Oggetto: Provvedimento Autorizzatorio Unico Regionale (PAUR). Convocazione Conferenza dei Servizi ai sensi dell'art. 27-bis, comma 7, del D.Lgs 152/06 e s.m.i. Società Agricola Ripro-Avicola S.r.l. – Allevamento avicolo Bellante (TE). Codice Pratica: 23/0047824. Riscontro nota acquisita al prot. ARTA n. 15385 del 24.04.2024

**Procedimento su Istanza per il rilascio del Provvedimento Autorizzatorio Unico Regionale (PAUR)
Società Agricola Ripro-Avicola Srl
Comune Bellante (TE)**

Valutazioni tecniche ai fini della modifica sostanziale dell'AIA

Società: Società Agricola Ripro-Avicola Srl
Località: Chiareto, Comune di Bellante (TE)

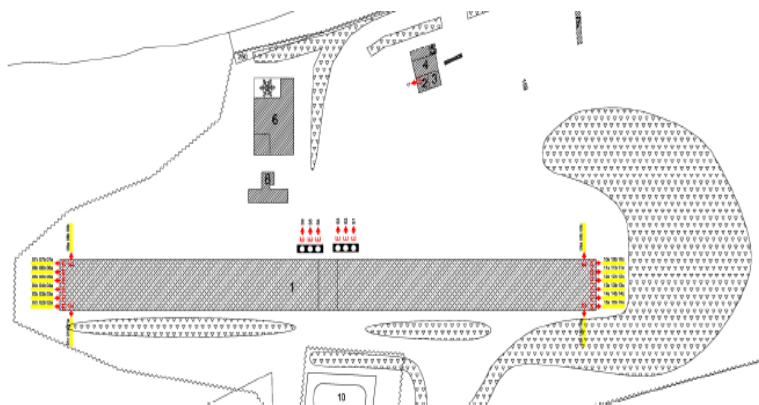
- *Si chiede di specificare se la modifica comporterà un incremento dell'impatto acustico e, in tal caso, quantificarlo. Ferma restando la verifica quinquennale, ovvero in occasione di modifiche sostanziali per l'impatto acustico, del rispetto dei limiti vigenti, occorre inserire nel PMC l'adeguata e periodica manutenzione e pulizia delle ventole e di tutte le sorgenti sonore, con registrazione di tali operazioni.*

L'allevamento è costituito da 1 capannone a 3 piani diviso simmetricamente in 2 box per piano. Ciascun box è dotato di 8 ventole disposte in modo apicale come da figura seguente:

Le sorgenti di rumore sono le 48 ventole di aereazione (24 per lato sui 2 lati corti).

Sono presenti n. 2 recettori posti a distanza pari a 130 e 150 metri rispettivamente dallo stabilimento in direzione di uno dei lati corti. I ricettori si trovano in posizione sopraelevata rispetto all'allevamento e la scarpata funge da schermo naturale alla propagazione del rumore soprattutto per le ventole più basse.

I livelli misurati nei punti di controllo risultano conformi ai valori limite previsti dalla normativa e tali da non applicare il livello differenziale.

- ⇒ Collaudo acustico post operam alla massima potenzialità;
- ⇒ Ripetizione verifica del rispetto dei limiti vigenti in occasione di modifiche sostanziali per l'impatto acustico e comunque con cadenza almeno quinquennale;
- ⇒ Nell'ambito del proprio SGA, l'azienda dovrà predisporre il Piano di Gestione del rumore conforme alle BATc, che contenga tutte le azioni per ridurre l'impatto acustico, come l'adeguata e periodica manutenzione e pulizia delle ventole, con registrazione di tali operazioni
